**Niedersächsische Landesbehörde für  
Straßenbau und Verkehr  
Dezernat 33 - Planfeststellung -  
Auf der Hude 2  
21339 Lüneburg**

**Planfeststellungsantrag für A 39**

Beteiligung der Hansestadt Lüneburg nach § 73 Abs. 2, 3a VwVfG

## Auswertung Verkehrsdaten

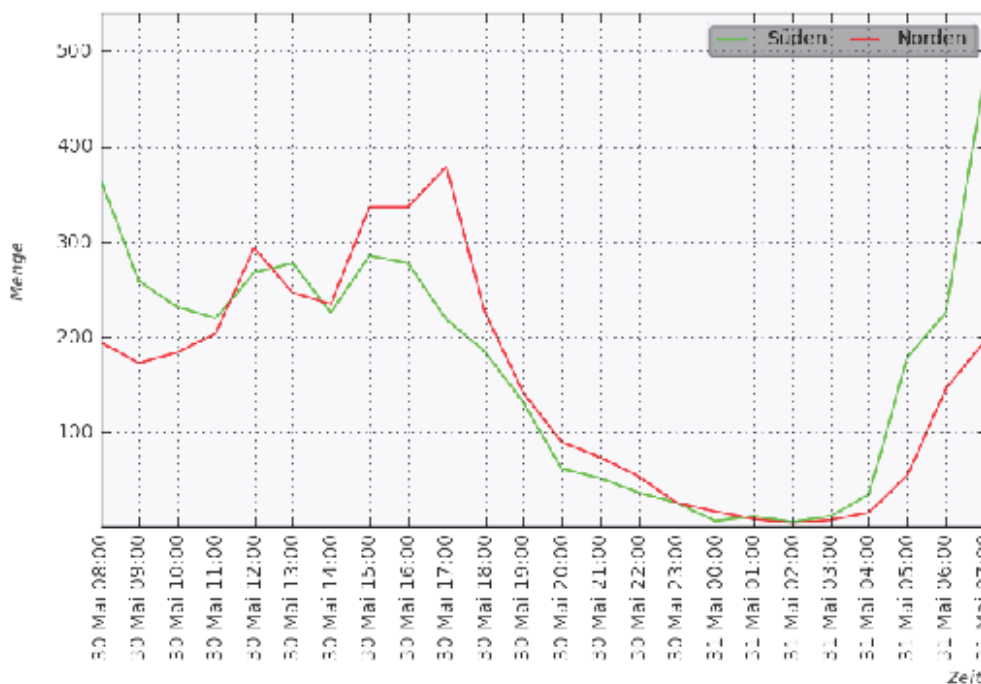
Diese angenommene Verkehrsbelastung ist nicht zutreffend, womit eine ordnungsgemäße Abwägung nicht gewährleistet ist. Verkehrsgutachterlich bestätigte Zählergebnisse der Hansestadt Lüneburg haben nämlich ergeben, dass im Bereich der Stadtkoppel deutlich höhere Verkehrsbelastungen bestehen. So wurde in Spitzenstunden am Nachmittag eine Verkehrsbelastung von ca. 370 Kfz festgestellt, wie aus dem nachfolgend dargestellten Untersuchungsergebnis deutlich wird:

Hieraus ergibt sich, dass die verkehrliche Leistungsfähigkeit des bestehenden Kreisverkehrsplatzes an der Bleckeder Landstraße auf Grundlage der aktuellen Zählergebnisse durch Ergänzung der Verkehrsuntersuchung für die A39 neu zu beurteilen ist. Die in diesem Zusammenhang ggf. notwendigen Folgemaßnahmen sind zur Bewältigung des durch die Maßnahme A39 aufgeworfenen Konflikts dem Vorhabenträger aufzugeben.
